Nábřeží řeky Svratky - Realizace protipovodňových opatření
města Brna – etapy VII a VIII (ORG 5344)

ZMĚNOVÝ LIST

ZL 21

- ZM 052 – Prosklená stěna

Struktura prvku skleněné stěny

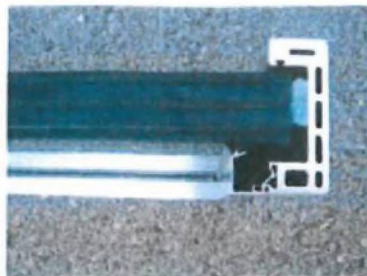
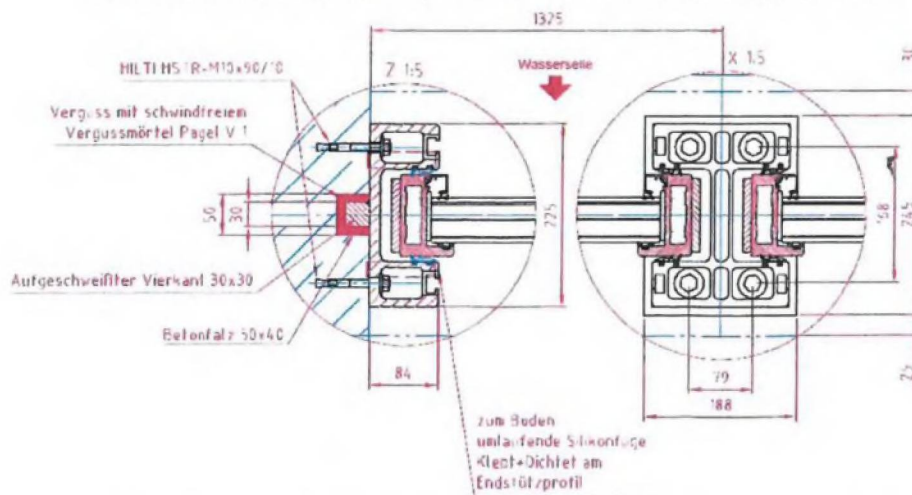
Parametry prosklené stěny, která byla řešena v rámci projektu s firmou IBS Technics a se kterou se uvažovalo v projektu.

Rámovou konstrukci tvoří extrudované profily z materiálu AlMgSi s upnutým EPDM těsněním. Rámová konstrukce obepíná okraje skla na dvou, třech nebo čtyřech stranách. Horní okraj je zakryt a chráněn víkem. Takto orámovaný díl je plovoucně uložen do dvou sloupcích. Tato technologie těsnění a rámu umožňuje snadnou výměnu jednotlivých skel. Rám lze znovu použít. Pro přenos zatížení na základovou konstrukci jsou sloupky silově osazeny zabetonovanými kotevními deskami (materiál 1.4301).

Pro dosažení požadované nosnosti skleněných prvků se používá vrstvené bezpečnostní sklo, skládající se ze dvou nebo více tabulí skla s mezisklem vyrobeným z transparentních polyvinylbutyralových (PVB) fólií odolných proti roztržení.

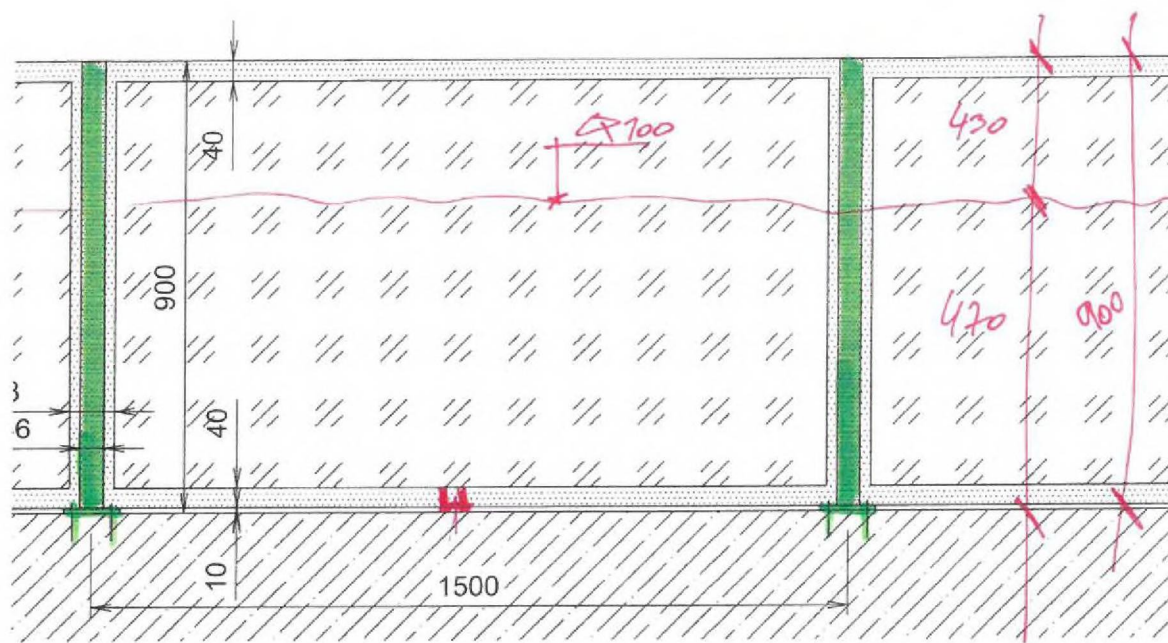
Předmětem posudku je prověření skleněné výplně protipovodňové zábrany. Sklo je o rozměrech 1,5x1,0 m. Je uvažováno zatížení 100-letou vodou do výšky max 470mm výšky skla. Dále je uvažován náraz krou o ploše 2m². a tloušťce 0,5m. Pro zjednodušení výpočtu byla kra idealizována do tvaru koule o poloměru 1,0m a hmotnosti 920 kg. Rychlost pohybující kry je 1 m/s.

Pro mezní stav únosnosti stěn je uvažován hydrostatický tlak vody 10kN/m³ a náhradní břemeno, představující náraz plovoucího předmětu (kry, klády apod). Náhradní statické břemeno bylo stanoveno odhadem z velikosti případného zatížení ledem pro kru o ploše

2 m² a výšky 0,5m, plující rychlostí 1m/s a dopadající na stěnu pod úhlem 30°."

Vyhodnocení nárazu kry při povodni (10.10.4.4(TVG+ Saflex)

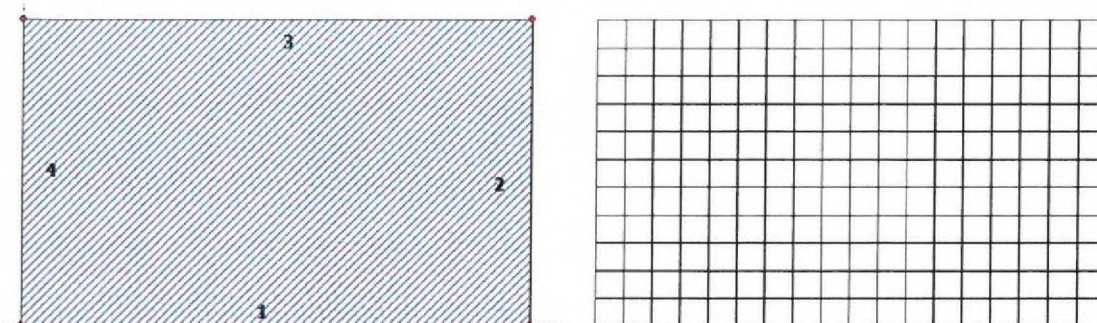
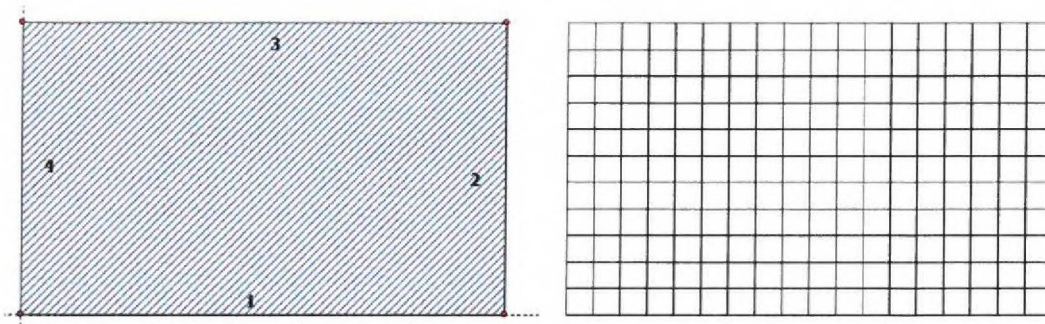
MAX NAPĚTÍ = 111,0 MPa < 120 MPa.....vyhovuje
